Dossier de demande
d'autorisation environnementale
unique relatif au projet
d'extension des sites de
production agroalimentaire
LACTINOV Abbeville et
BABYDRINK (80)

Mémoire en réponse à la demande
de compléments de la DREAL

Mai 2026

Figure 1 : Extrait du plan de masse concernant le tracé dévié de la voie engins, avant et après correction

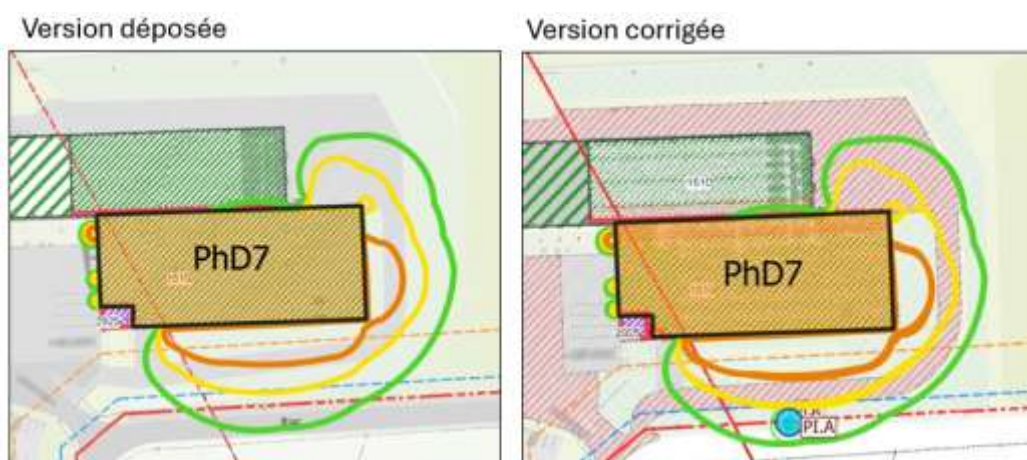
Type	Demande
Demande de modification	<p>4. Pour le phénomène dangereux n°7, des flux thermiques de 8 kW/m² sont identifiés sur la voie engin, le long du bâtiment de stockage d’emballages d’après l’étude Flumilog évaluée dans l’étude de danger.</p> <p>Aussi, il est demandé à l’exploitant de modifier le tracé de la voie engin dans cette zone afin de ne pas exposer le personnel de secours en cas d’un incendie sur le bâtiment de stockage d’emballage ou de prévoir des aires de retournement pour les engins de secours afin qu’ils puissent accéder, par la voie engin, de part et d’autre du bâtiment de stockage d’emballage.</p>

4. Pour le phénomène dangereux n°7, des flux thermiques de 8 kw/m² sont identifiés sur la voie engin, le long du bâtiment de stockage d'emballages d'après l'étude Flumilog évaluée dans l'étude de danger.

Aussi, il est demandé à l'exploitant de modifier le tracé de la voie engin dans cette zone afin de ne pas exposer le personnel de secours en cas d'un incendie sur le bâtiment de stockage d'emballage ou de prévoir des aires de retournement pour les engins de secours afin qu'ils puissent accéder, par la voie engin, de part et d'autre du bâtiment de stockage d'emballage.

La remarque relative à l’identification de flux thermiques de l’ordre de 8 kW/m² sur la voie engins, en limite du bâtiment de stockage d’emballages (phénomène dangereux n°7), a bien été prise en compte par l’exploitant.

En réponse à cette demande, le tracé de la voie engins a été modifié de manière à supprimer toute exposition potentielle des personnels de secours à ces niveaux de flux thermiques en cas d’incendie affectant le bâtiment de stockage d’emballages. Cette évolution permet de garantir la continuité et la sécurité des conditions d’accès des moyens de secours sur le site.

S'agissant de la voie engins, la modification envisagée, entraînant une diminution du flux thermique de 8 à 5 kW/m², est acceptable.

Figure 2 : Résultat de la modélisation des flux thermiques avant et après prolongement du MCF

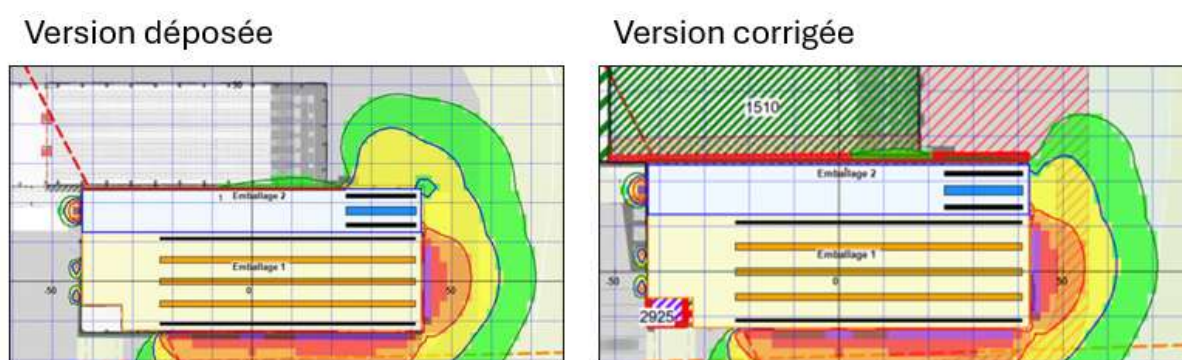
- la nécessité de réaliser un essai de débit simultané sur trois PEI en fonctionnement concomitant, afin de déterminer le débit réel effectivement fourni par le réseau d'eau potable sur le site, conformément aux échanges tenus lors de la visite ;
- la nécessité d'allonger le mur coupe-feu au droit du nouveau stockage d'emballages (phénomène dangereux n°7), afin de réduire l'intensité des flux thermiques et de permettre la mise en station des moyens de secours au sud-ouest du bâtiment.

Bien que ces éléments aient été exprimés lors d'échanges oraux et n'aient pas fait l'objet d'une formalisation écrite, ils ont été intégrés à la réflexion de l'exploitant et pris en compte dans l'évolution du projet. Ainsi, la modélisation relative au scénario associé au PhD n°7 a notamment été revue afin de corriger les caractéristiques du nouveau bâtiment de stockage des emballages, conformément à la demande formulée, ce qui a permis de démontrer l'efficacité de la mesure.
